改善箇所説明図

【対象車両外観】

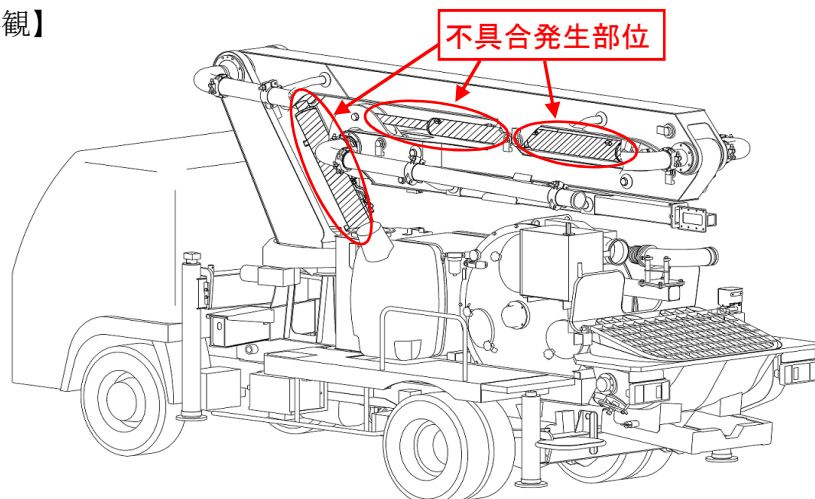
コンクリート作業車において、コンクリートを圧送するための配管を取り付けたブームを屈折させる油圧シリンダに取り付された油圧分岐用ブロック内に、製作時に発生した切削切粉の除去が不十分なものがある。そのため、そのままの状態で使用を続けると、切粉がパイロットチェックバルブに挟まるものがあり、最悪の場合、作業時にブームが降下するおそれがある。

全車両、各屈折用油圧シリンダのブロックを良品に交換し、パイロットチェックバルブを新品に交換する。また、ブロックとパイロットチェックバルブ間の配管の洗浄を行なう。

【改善対象部位詳細】

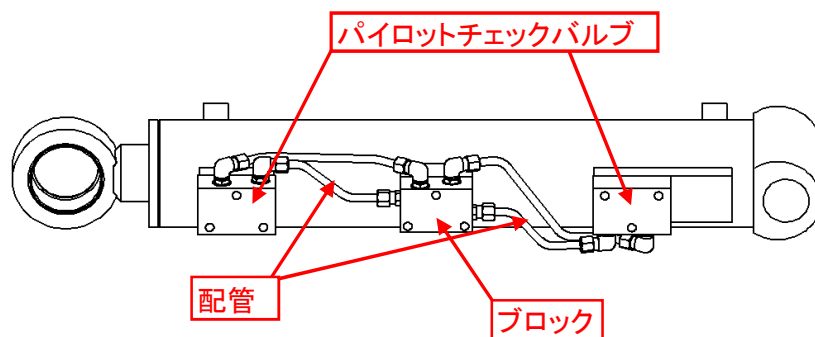
各屈折用油圧シリンダのブロックを良品に交換し、パイロットチェックバルブを新品に交換する。また、ブロックとパイロットチェックバルブ間の配管の洗浄を行なう。

改善実施車には、油圧シリンダのブロックに「AA」の刻印を打つ。
